Procès-Verbal de Synthèse du Commissaire enquêteur

relative au projet de révision du PLU de la commune de Chambry

Mémoire en réponse complémentaire du 01/08/2025

Dossier n°E25000036/77

Il s'agit de la pièce N°5 du dossier de PLU, comme exposé ci-après.

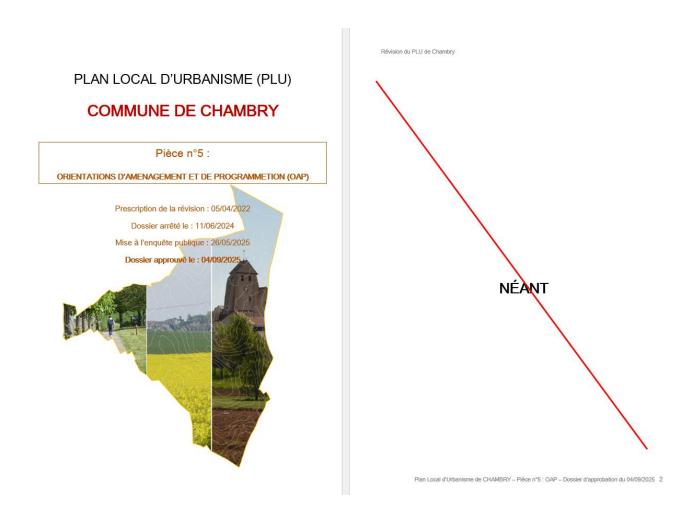
Aucune OAP n'est prévue au sein du projet de révision du PLU. Or, les OAP sont des éléments constitutifs du dossier de PLU.

Le maître d'ouvrage est invité à justifier l'absence d'OAP au sein de son projet.

Des OAP ont été étudiées lors de plusieurs séances de travail avec la Commission PLU de Chambry (consignés dans les comptes rendus des réunions 15/12/2022, 17/02/2023 et 12/10/2023) mais n'ont pas été retenues faute de consensus et d'utilité pour elle. La commune ne retenant pas de projet nécessitant la mise en œuvre de l'outil OAP, un document d'OAP « Néant » est ajouté au dossier de PLU pour répondre l'organisation du dossier de PLU décrite par l'article L.151-2 du Code de l'Urbanisme.

Le commissaire enquêteur remercie le maitre d'ouvrage pour cette nouvelle réponse et prend acte du choix de la collectivité d'intégrer une partie « OAP » au sein de son dossier de PLU.
